LINEA AV/AC TORINO – VENEZIA Tratta VERONA – PADOVA

SL06 - SOTTOVIA AL km 26+531

RELAZIONE CONFRONTO PD/PE

2.1 Progettazione geotecnica

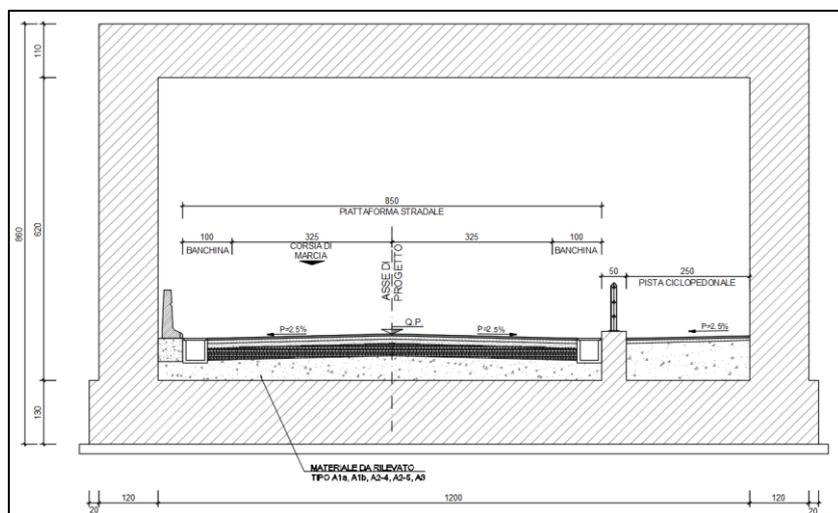
Come richiesto al punto c.1 è stata realizzata un'apposita relazione geotecnica, "IN1712EI2RBSL0600001A - RELAZIONE GEOTECNICA". Poiché l'opera è un attraversamento sottobinario come profilo geotecnico si rimanda al profilo geotecnico di linea.
